**INFORME DE HITO DE CONTROL**  
**N° 063-2023-OCI/5331-SCC**

**“MEJORAMIENTO DEL SERVICIO EDUCATIVO EN LA I.E.  
PRIMARIA Y SECUNDARIA N° 16683 ANTONIO JOSMEL  
PASTOR MUÑOZ, LOCALIDAD DE PONA ALTA, DISTRITO  
DE BAGUA GRANDE, PROVINCIA DE UTCUBAMBA,  
REGIÓN AMAZONAS” CON CUI N° 2334303**

**HITO DE CONTROL N° 1: EXPEDIENTE TÉCNICO**

**Portada del estudio de mecánica de suelos del expediente técnico**

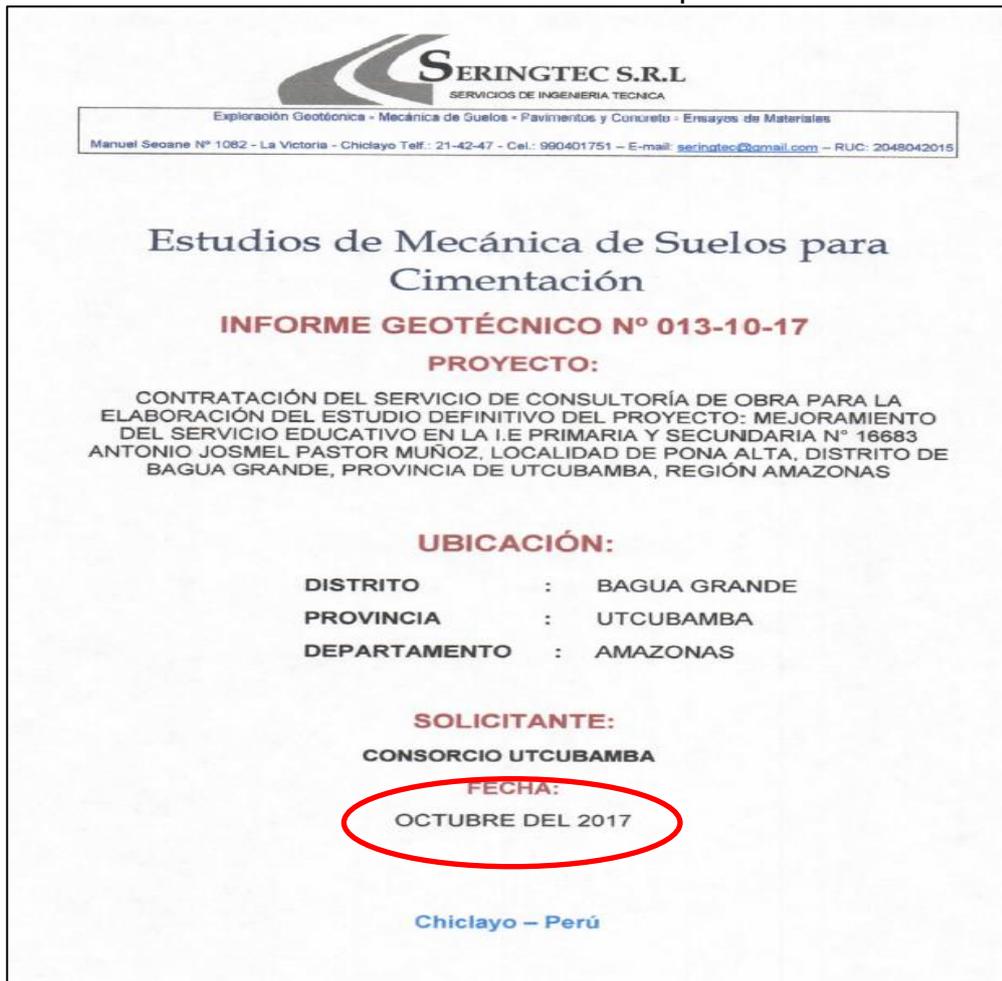
- El estudio de mecánica de suelos, fue realizado el mes de octubre del 2017; además, es preciso indicar que mediante Resolución Ministerial n.° 406 -2018-VIVIENDA de 30 de noviembre de 2018, se resuelve modificar la norma técnica E.050 Suelos y Cimentaciones del Reglamento Nacional de Edificaciones; por lo tanto, el mencionado estudio resultaría desfasado y no acorde a ciertos parámetros actualmente aplicables, tal como se muestra a continuación:

Imagen n.º 6: El artículo 22 de la normativa E.050. suelos y cimentaciones, señala que, para la determinación de la presión admisible, uno de los factores a tomar en cuenta es la dimensión de la cimentación; en este caso, el proyectista no ha considerado dimensiones de 1,00; 1,20; 1,80; 2,20; 2,22 metros, cuyas secciones son parte del planteamiento estructural del proyecto.

Imagen n.º 13: En los planos E-28, se muestra que, el módulo V, tendrá únicamente seis (6) zapatas

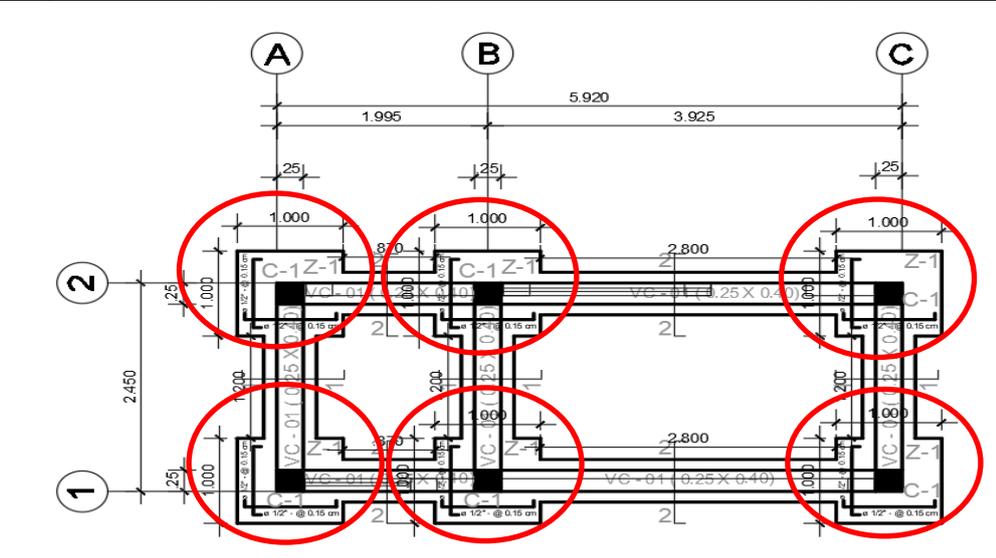
- Con respecto a la partida 01.04.02 Excavación para zapatas en terreno normal.
  - Según el sustento de metrados, en el módulo V, se prevé excavar diez (10) zapatas; sin embargo, el plano E-28 indica que solo existen seis (6) zapatas a excavar en dicho módulo; cabe precisar que el exceso de metrado ha sido considerado en el presupuesto de obra.

Imagen n.º 16: En los planos E-25, demuestran que, el módulo II, cuenta con zanjas para vigas de cimentación de 1,80 metros de profundidad, los cuales, no fueron considerados en el metrado

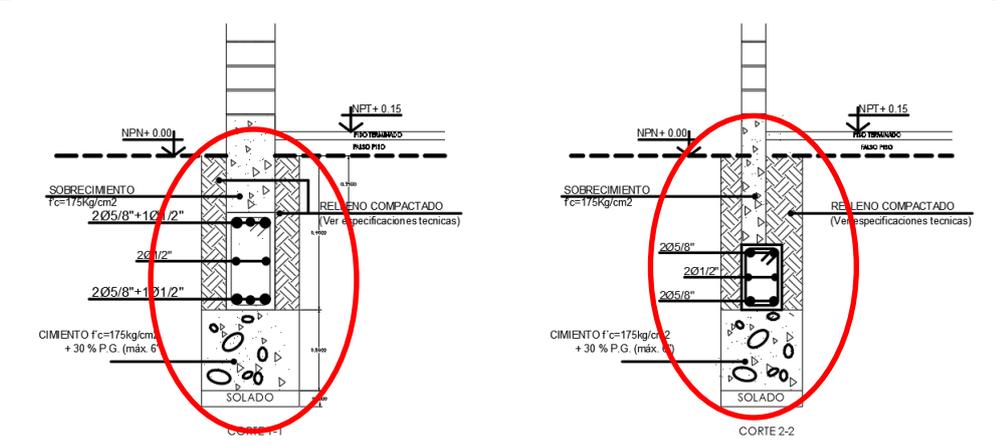
- Con respecto a la partida 01.04.03 excavación manual de zanjas para vigas de cimentación.
  - El sustento de metrados no ha cuantificado las dimensiones requeridas para realizar las zanjas para vigas de cimentación en el módulo II.
  - El sustento de metrados indica que, en el módulo IV, las zanjas entre los ejes D/E y 1/2 serán de profundidad de 0,38 centímetros; sin embargo, en los planos la acotación alcanza únicamente 20 centímetros.
  - El presupuesto ha considerado el metrado obtenido a pesar de las falencias en los metrados.

Imagen n.º 14: El sustento de metrados no consideró las excavaciones de zanjas necesarias en el módulo II, por otro lado, en el módulo IV las profundidades a excavar que se describen no concuerdan con los planos.

Imagen n.º 25: En los planos E-28 del módulo V, se aprecian los detalles de la cimentación con seis (6) zapatas conectadas

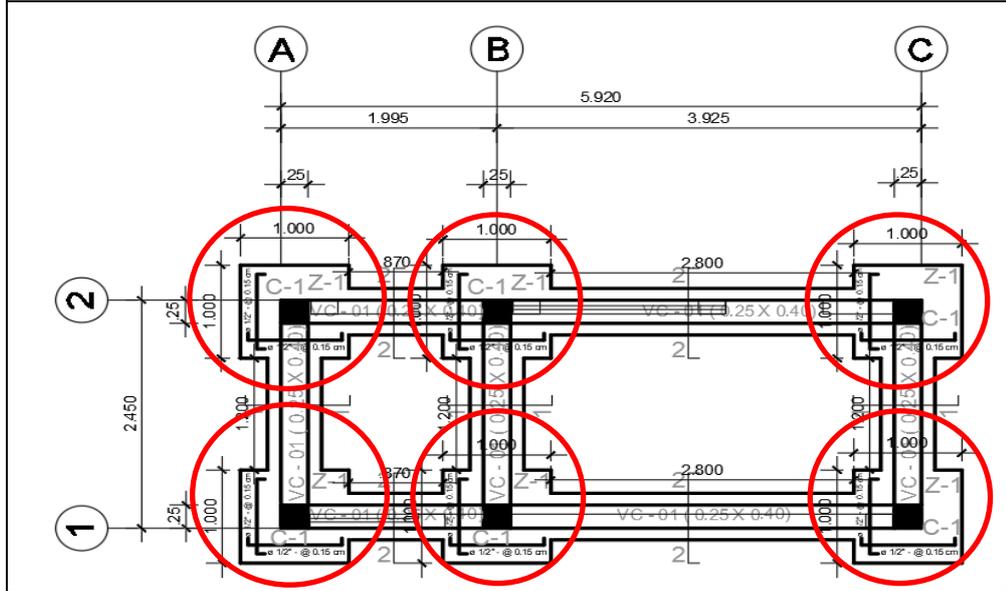
- Con respecto a la partida 01.06.01.01 Concreto en zapatas f'c=210 kg/cm<sup>2</sup>.
  - Según el sustento de metrados, en el módulo V, se prevé colocar concreto en (10) zapatas; sin embargo, el plano E-28 indica que existen seis (6) zapatas dicho módulo; cabe precisar que el exceso de metrado ha sido considerado en el presupuesto de obra.

#### Inconsistencia entre las dimensiones de columna C3 en el plazo E-26

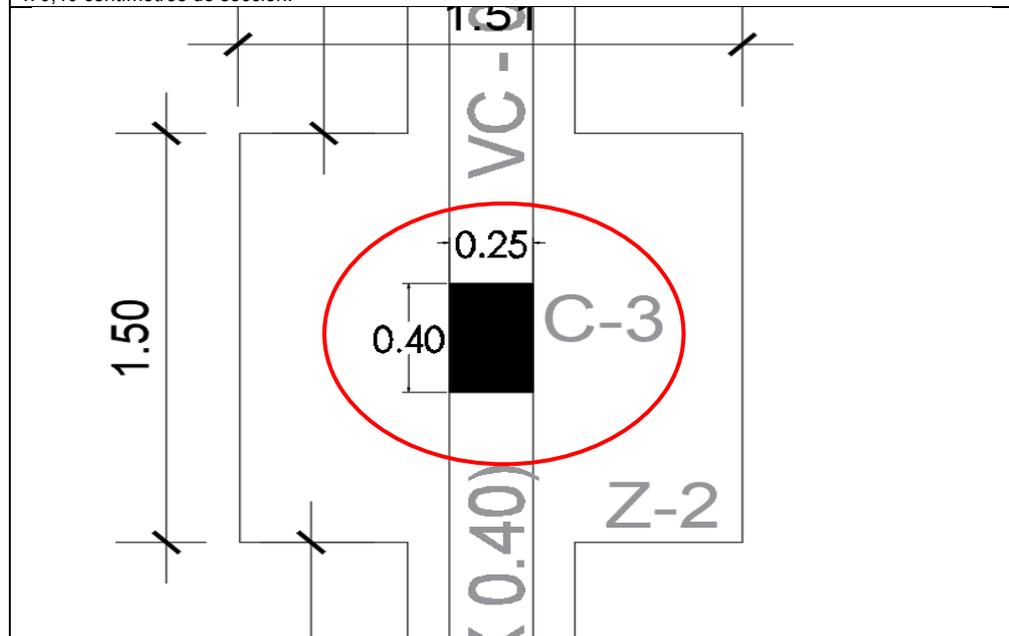
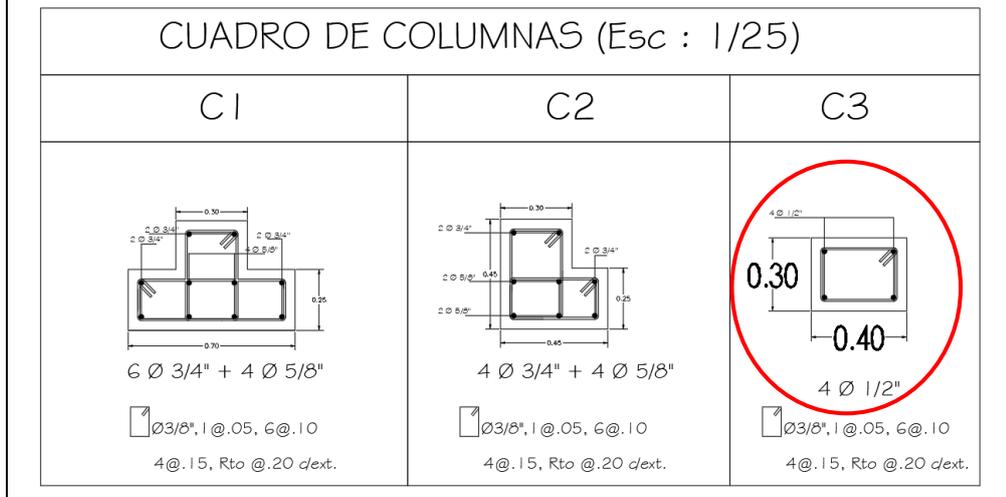
- El plano E-26: Cimentación módulo III, en la planta indica que las columnas rectangulares (C3) serán de 25,00 x 40,00 centímetros; mientras que en el cuadro de columnas las dimensiones indican 30,00 x 40,00 centímetros; las mismas condiciones se presentan en los planos E-27, E-28 y E-29.

Imagen n.° 33: Plano E-26 en la cimentación en planta detalla que la columna C3 tiene una dimensión de 0,25 x 0,40 centímetros de sección.

Imagen n.º 34: En el plano E-26, en el cuadro de columnas, la sección de la columna C3 indica 0,30 x 0,40 centímetros.

**Imagen n.º 35 y n.º 36**  
**Inconsistencia entre los planos de vigas y losas del segundo nivel con los planos de techos**

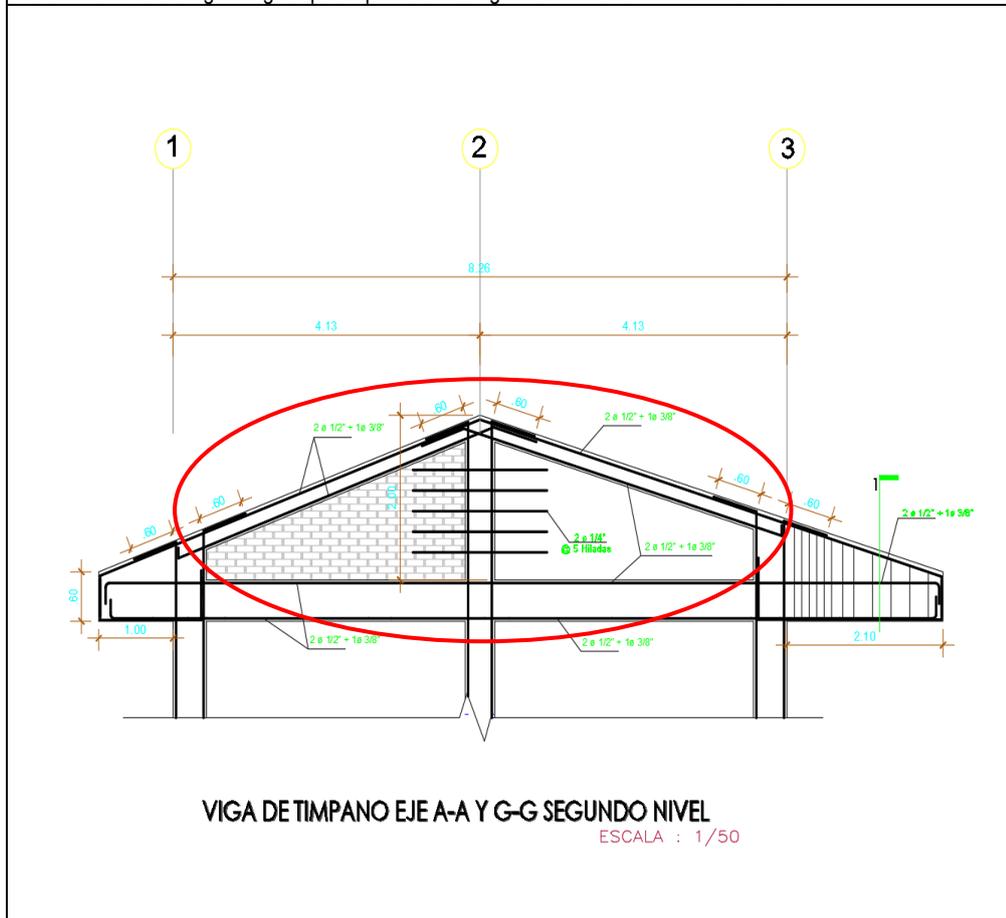
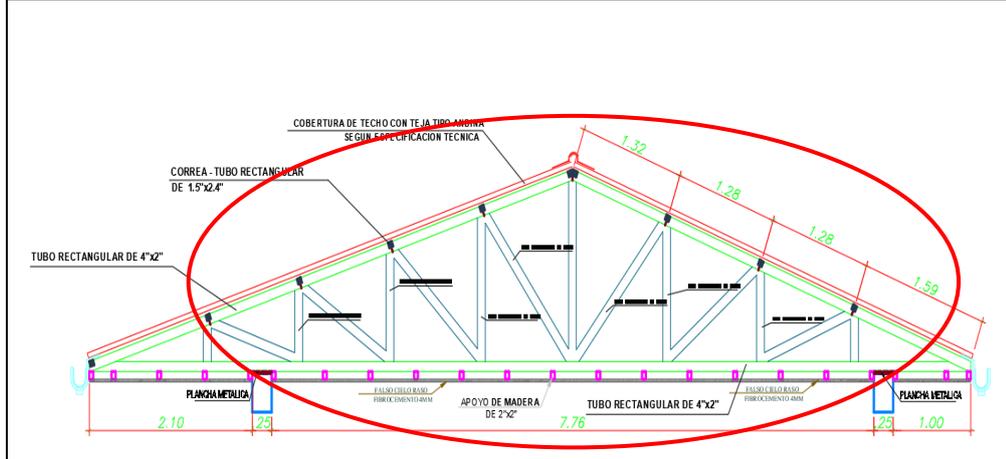
- Los planos E-31, E-33, E-35, E-36, E-37 y E-38; nos muestran que, en el segundo nivel, las vigas de borde o externas, serán tímpanos a dos aguas y amarradas con albañilería confinada; sin embargo, en los planos E-44, E-45, E-46, E-47 y E-48, indican que todo el techo estará compuesto por tijerales tipo cercha elaborado de perfiles de acero rectangulares formando una geometría a dos aguas de extremo a extremo.

Imagen n.º 35: Los planos de vigas y losas del segundo nivel de todos los módulos muestran que en los extremos de cada uno se configura vigas tipo tímpanos a dos aguas amarradas con albañilería confinada.

Imagen n.º 36: En los planos de techo el planteamiento indica la colocación de tijerales tipo cercha elaborado con perfiles de acero rectangulares.

**Imagen n.º 37 y n.º 38**  
**Inconsistencia entre las dimensiones de columna C3 en el plazo E-26**

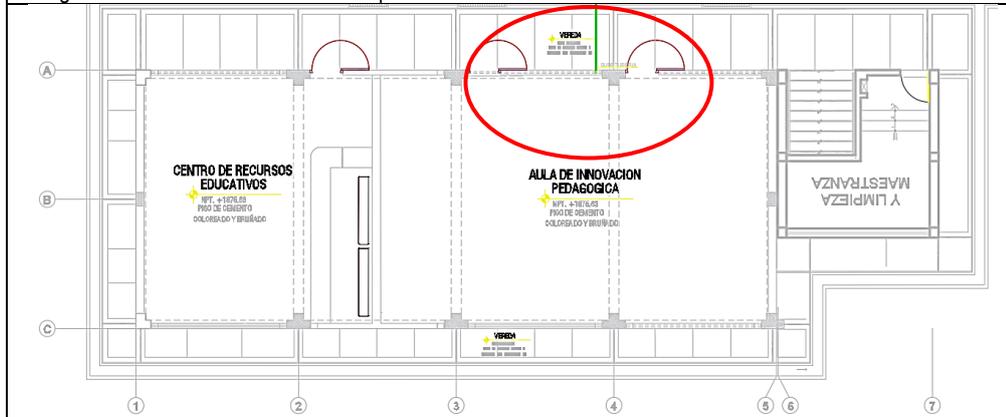
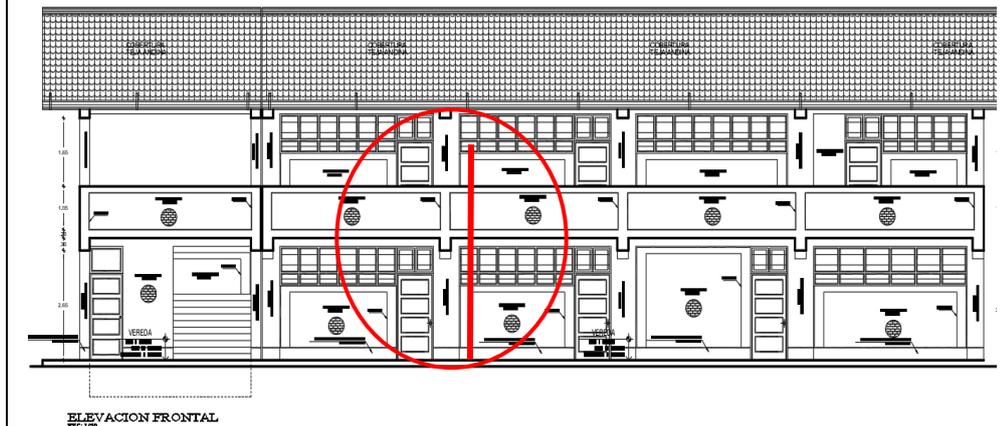
- El plano IS-56: Instalaciones de agua del primer nivel, indica que la tubería de agua para alimentar el laboratorio (modulo III) sube alineado a la primera columna en "T" (vista frontal), sin embargo, al verificar el plano A-16: Desarrollo y elevación frontal, se observó que la ubicación de la tubería cortaría con la ventana V22 del aula de innovación, tal como se muestra a continuación:

Imagen n.º 37: Se muestra la sección marcada del plano IS-56 en donde se indica la proyección de la tubería de agua  $\varnothing 1/2"$  la cual sube alineada a la primera columna en "T" del aula de innovación.

Imagen n.º 38: En el plano A-16, se muestra la línea vertical, en color rojo, la cual indica la proyección de la tubería de agua, la misma, que corta la venta V22 del aula de innovación en el primer piso.

**Dimensiones de las sillas del primer y segundo grado propuestas en el expediente técnico**

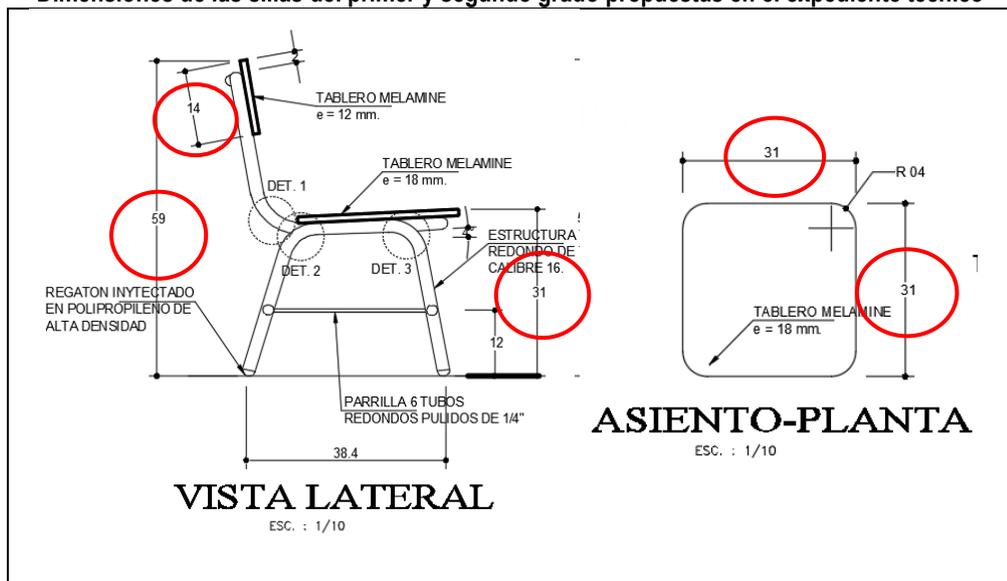
ELEMENTO	PROPUESTA DEL EXPEDIENTE TÉCNICO	NORMA TÉCNICA	OBSERVACIONES
Respaldo	140 mm	250 mm	Dimensiones por debajo al mínimo establecido en la normativa técnica
Altura del borde superior del respaldo	280 mm	310 mm	Dimensiones por debajo al mínimo establecido en la normativa técnica
Altura del plano del asiento	310 mm	300 mm	-
Profundidad del asiento	310 mm	270 mm	-
Ancho mínimo del asiento	310 mm	320 mm	Dimensiones por debajo al mínimo establecido en la normativa técnica

**Imagen n.º 42**  
**Dimensiones de las sillas del tercero y cuarto grado propuestas en el expediente técnico**

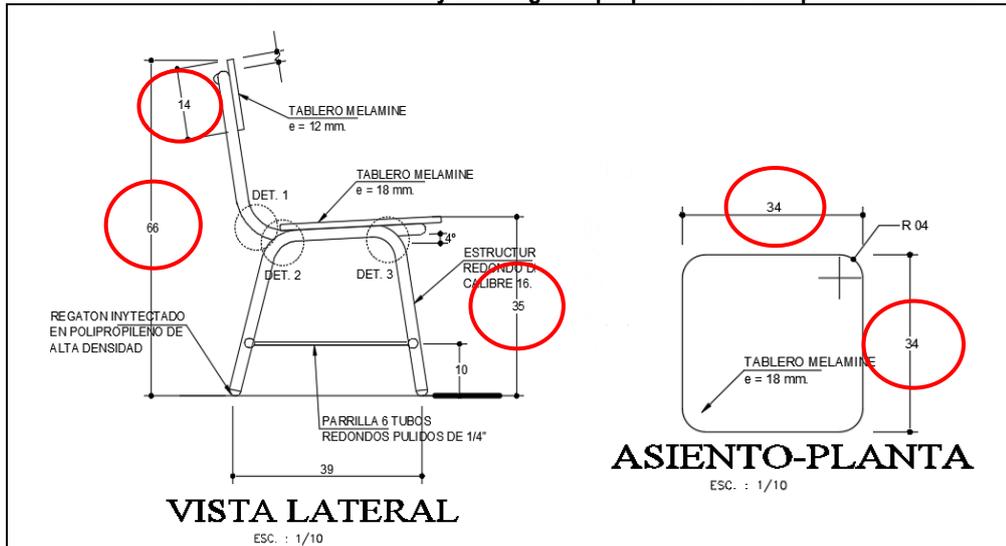
ELEMENTO	PROPUESTA DEL EXPEDIENTE TÉCNICO	NORMA TÉCNICA	OBSERVACIONES
Respaldo	140 mm	280 mm	Dimensiones por debajo al mínimo establecido en la normativa técnica
Altura del borde superior del respaldo	310 mm	340 mm	Dimensiones por debajo al mínimo establecido en la normativa técnica
Altura del plano del asiento	350 mm	340 mm	-
Profundidad del asiento	340 mm	300 mm	-
Ancho mínimo del asiento	340 mm	340 mm	-

**Imagen n.º 43**  
**Dimensiones de las sillas del quinto y sexto grado propuestas en el expediente técnico**

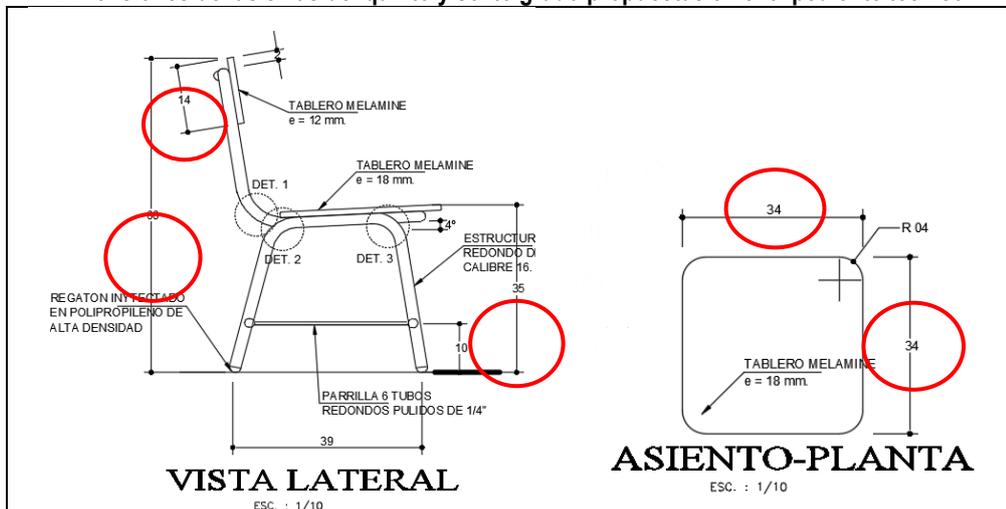
ELEMENTO	PROPUESTA DEL EXPEDIENTE TÉCNICO	NORMA TÉCNICA	OBSERVACIONES
Respaldo	140 mm	300 mm	Dimensiones por debajo al mínimo establecido en la normativa técnica
Altura del borde superior del respaldo	310 mm	370 mm	Dimensiones por debajo al mínimo establecido en la normativa técnica
Altura del plano del asiento	350 mm	350 mm	-
Profundidad del asiento	340 mm	330 mm	-
Ancho mínimo del asiento	340 mm	360 mm	Dimensiones por debajo al mínimo establecido en la normativa técnica

**Dimensiones de las sillas del primer y segundo grado propuestas en el expediente técnico**

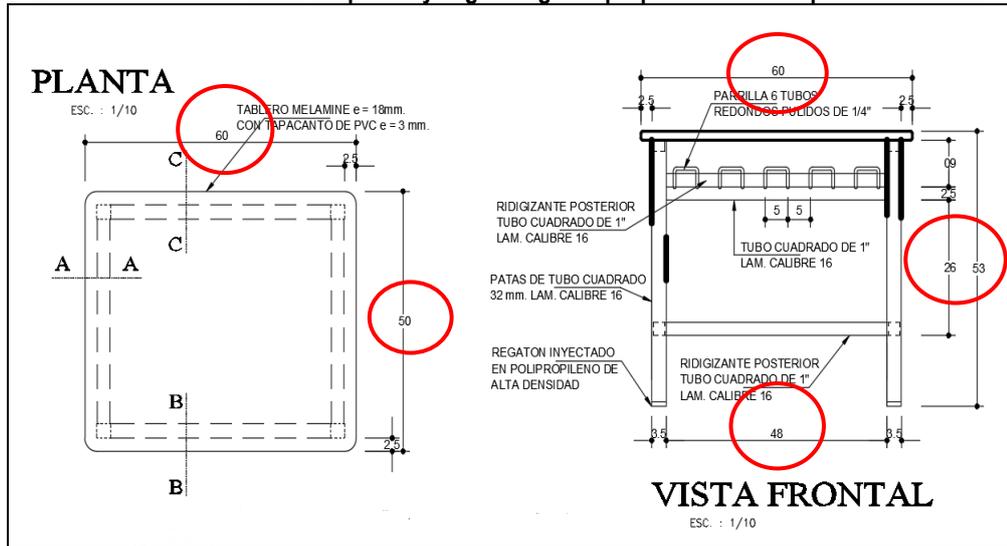
ELEMENTO	PROPUESTA DEL EXPEDIENTE TÉCNICO	NORMA TÉCNICA	OBSERVACIONES
Profundidad del plano de mesa	500 mm	500 mm	-
Ancho del plano de la mesa	600 mm	600 mm	-
Altura total de la mesa	530 mm	560 mm	Dimensiones por debajo al mínimo establecido en la normativa técnica
Altura mínima de espacio para piernas	415 mm	470 mm	Dimensiones por debajo al mínimo establecido en la normativa técnica
Profundidad mínima de espacio para piernas	480 mm	450 mm	-

**Dimensiones de las sillas del primer y segundo grado propuestas en el expediente técnico**

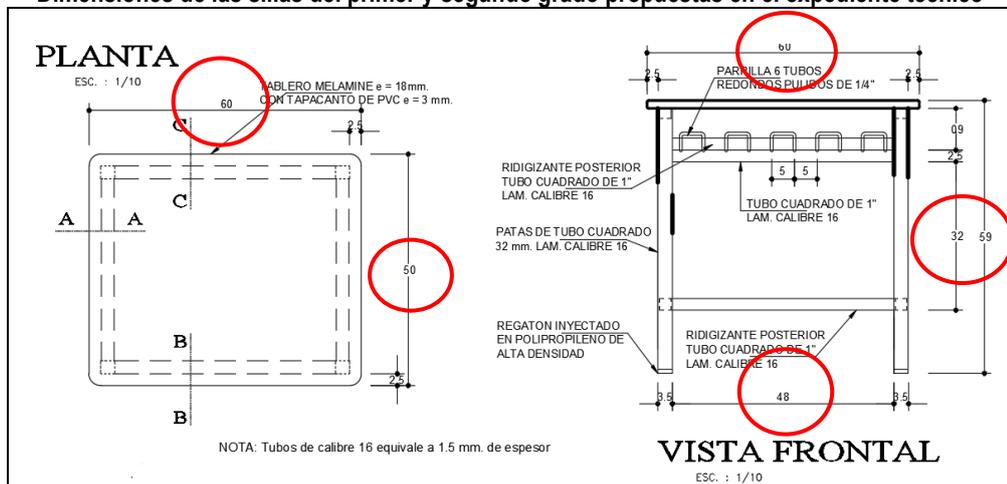
ELEMENTO	PROPUESTA DEL EXPEDIENTE TÉCNICO	NORMA TÉCNICA	OBSERVACIONES
Profundidad del plano de mesa	500 mm	500 mm	-
Ancho del plano de la mesa	600 mm	600 mm	-
Altura total de la mesa	590 mm	610 mm	Dimensiones por debajo al mínimo establecido en la normativa técnica
Altura mínima de espacio para piernas	475 mm	510 mm	Dimensiones por debajo al mínimo establecido en la normativa técnica
Profundidad mínima de espacio para piernas	480 mm	450 mm	-

**Dimensiones de las sillas del primer y segundo grado propuestas en el expediente técnico**

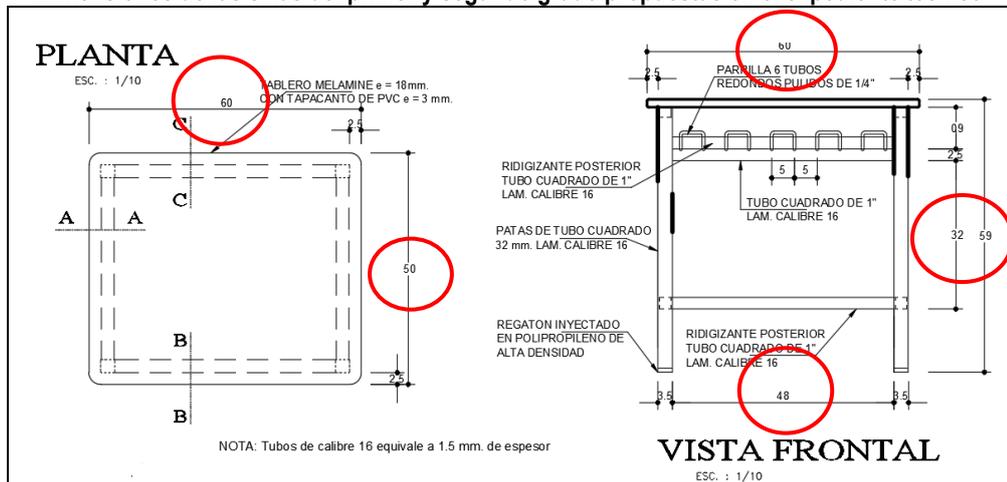
ELEMENTO	PROPUESTA DEL EXPEDIENTE TÉCNICO	NORMA TÉCNICA	OBSERVACIONES
Profundidad del plano de mesa	500 mm	500 mm	-
Ancho del plano de la mesa	600 mm	600 mm	-
Altura total de la mesa	590 mm	660 mm	Dimensiones por debajo al mínimo establecido en la normativa técnica
Altura mínima de espacio para piernas	475 mm	560 mm	Dimensiones por debajo al mínimo establecido en la normativa técnica
Profundidad mínima de espacio para piernas	480 mm	450 mm	-
